Adenda

Requerimientos mínimos para la implementación del EDAG de la zona Centro Sur para el PDCE de la Zona Norte

Abril de 2020

Figura 2.1 Esquema EDAGxCEx utilizando ajustes de sobrefrecuencia en unidades particulares.

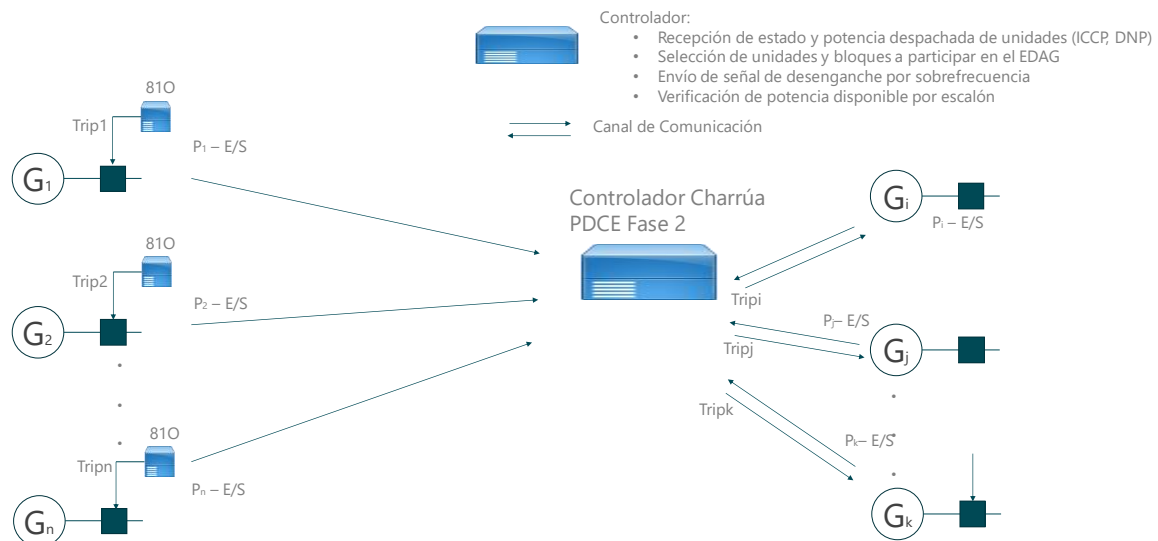
Para cumplir con las potencias objetivo en los cuatro escalones se requiere implementar relés de frecuencia en determinadas unidades, ajustados para escalones fijos de siguiente manera:

- Unidades de generación renovable de la zona centro ajustadas al escalón I.
- 2 unidades de Central Rapel al escalón I
- 3 unidad de Central Rapel al escalón II
- TV de San Isidro (1 o 2) al escalón III
- TV de Nehuenco (I o II) al escalón III
- Nueva Ventanas en el escalón IV

Luego, con la información de disponibilidad y potencia despachada de estas unidades, el controlador ubicado en S/E Charrúa deberá completar el resto de la potencia requerida en los cuatro escalones de desprendimiento.

Los Coordinados deberán reportar mediante sus canales de comunicación tanto su disponibilidad, como la potencia generada, al controlador ubicado en S/E Charrúa, de propiedad de Transelec.

En la Figura 2.1 se muestra la arquitectura requerida para el automatismo EDAGxCEx de la zona Centro Sur.
